改善箇所説明図

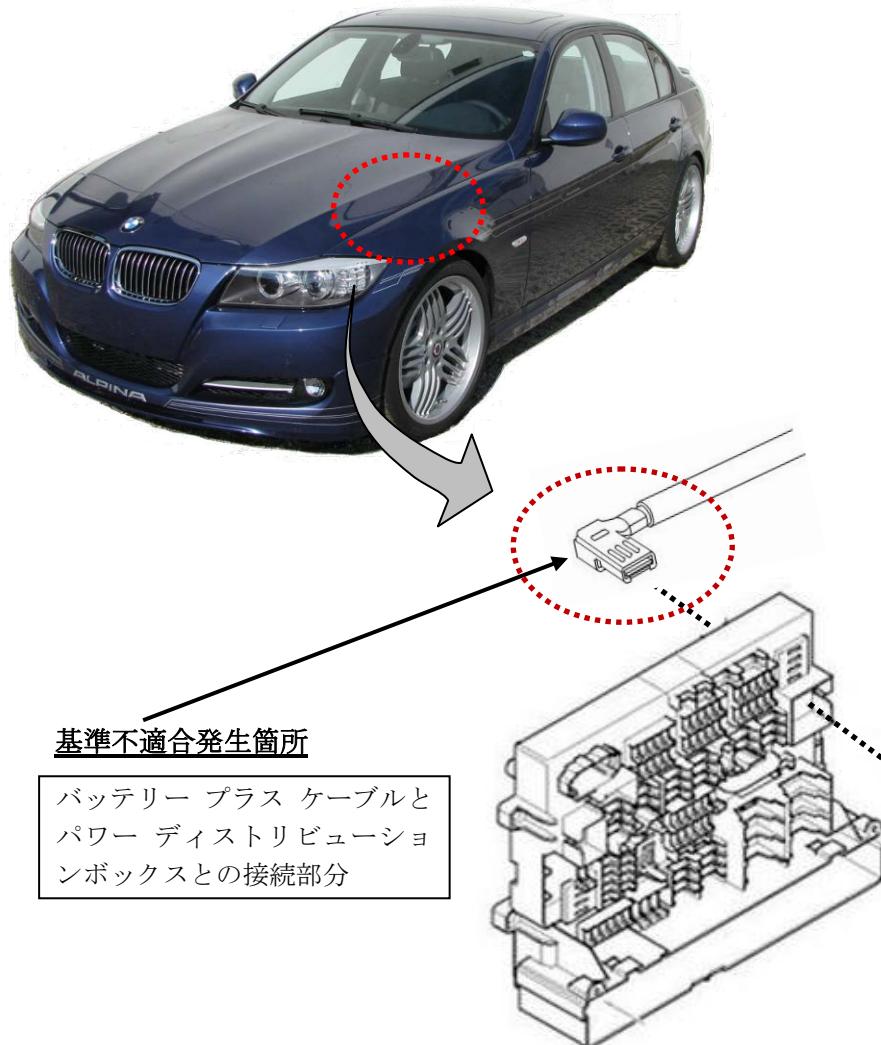
基準不適合の内容

車両の電装部品へ電力を供給するパワーディストリビューションボックスとバッテリーを接続するバッテリープラスケーブルにおいて、接続部分のコネクターのメッキ及び構造が不適切なため、車両振動によって発生する腐食により接触抵抗が増大するものがある。そのため、当該ボックスから電装部品へ十分な電力を供給できず、最悪の場合、走行中にエンジンが停止するおそれがある。

改善の内容

全車両、当該コネクターを対策品に交換する。また、車両振動の影響を低減するためケーブルを固定する。

識別：左フロントドア ロアヒンジ取り付けボルト（下側）の頭に白ペンを塗布する。
